ARPA - FVG

**Oggetto:** D. Lgs. 152/2006 – Procedura di Verifica di assoggettabilità a VIA ai sensi dell'art. 19 del D.Lgs. 152/2006, comprensiva della Valutazione di incidenza, per il progetto "Lavori di completamento del Centro intermodale di Pordenone: Allungamento dell'asta di manovra a m. 750. (Finanziamento: L.R. 28 dicembre 2017, n. 45, art. 6, commi dal 11 al 15)" "Lavori di potenziamento e miglioramento della dotazione infrastrutturale del Terminal intermodale: Realizzazione di un fascio di binari per la sosta dei carri ferroviari. (Finanziamento: L.R. 6 agosto 2019, n. 13, art. 6, commi dal 13 al 17)" da realizzarsi nel Comune di Pordenone. Comunicazione e richiesta parere.

**Proponente:** Interporto – Centro Ingrosso di Pordenone S.p.A.

*Riscontro*

Figura 1. Simulazione CRMA ARPA FVG - NOx, impatto: media annuale

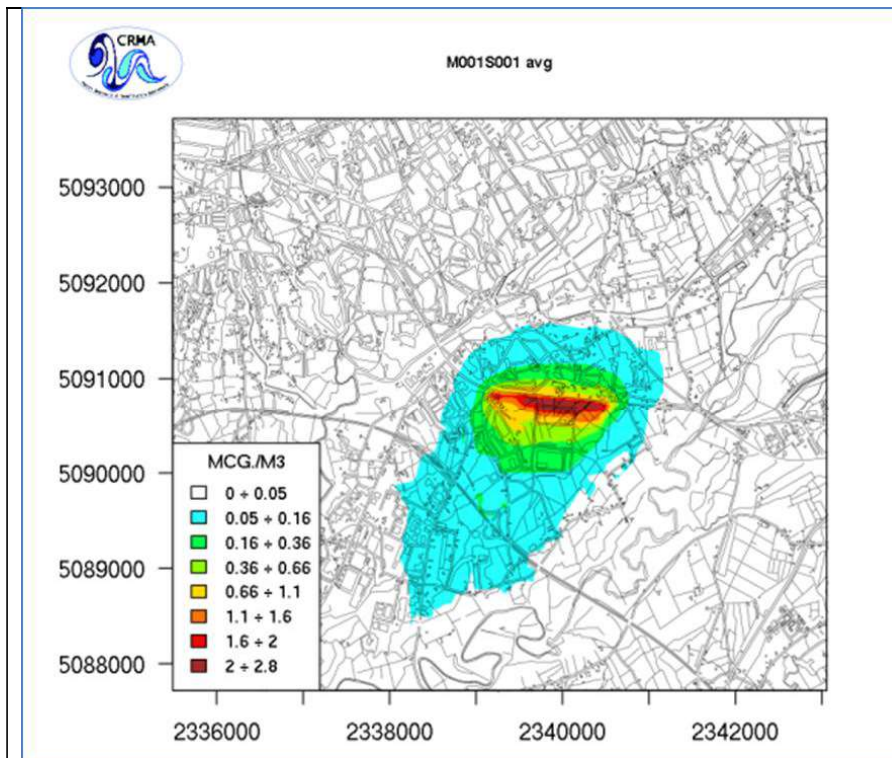
Sulla base del confronto effettuato tra la simulazione presentata dal proponente nel documento "Valutazione previsionale degli inquinanti in atmosfera" e la simulazione effettuata da ARPA FVG, si rileva che per quanto riguarda la situazione attuale (ante-operam), la valutazione presentata dal proponente è ampiamente sovrapponibile alla simulazione effettuata dal CRMA di ARPA FVG sia nella caratterizzazione delle emissioni che negli impatti stimati simulando la dispersione degli inquinanti in atmosfera (si confrontino le Fig. dello documento "Valutazione previsionale degli inquinanti in atmosfera" con le figure di seguito riportate relative alle ricadute medie annuali di NOx e PM10).

Figura 3 – individuazione possibili localizzazioni per monitoraggio ante e post operam

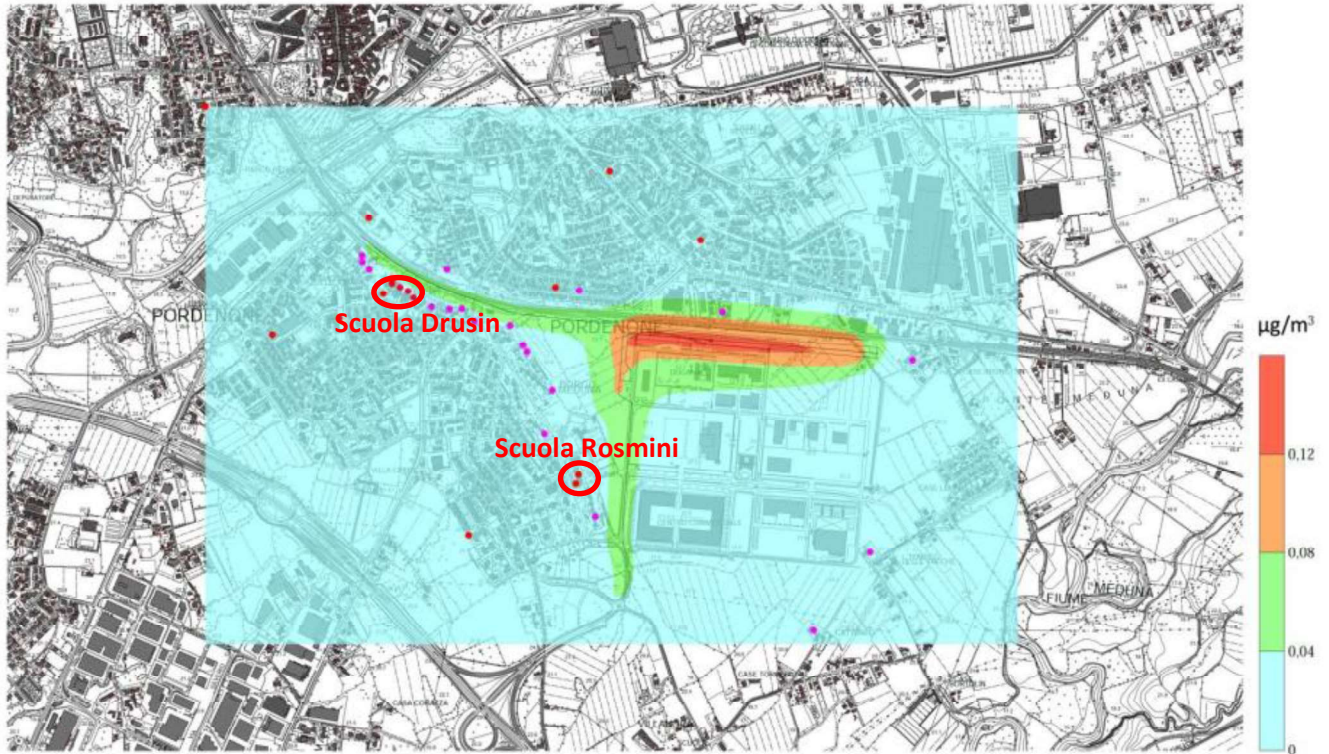
Si ritiene di proporre un'eventuale localizzazione alternativa per la stazione di monitoraggio, come rappresentato nella Fig. 3 di seguito riportata:

Per una valutazione del sito più idoneo, considerato che entrambe le stazioni, pur essendo relativamente lontane dalle zone di emissione più intensa che risulta circoscritta, possono essere utilizzate in quanto localizzate presso “siti sensibili” e poste sottovento rispetto alle sorgenti, si ritiene opportuno rimandarne la valutazione al Comune di Pordenone.
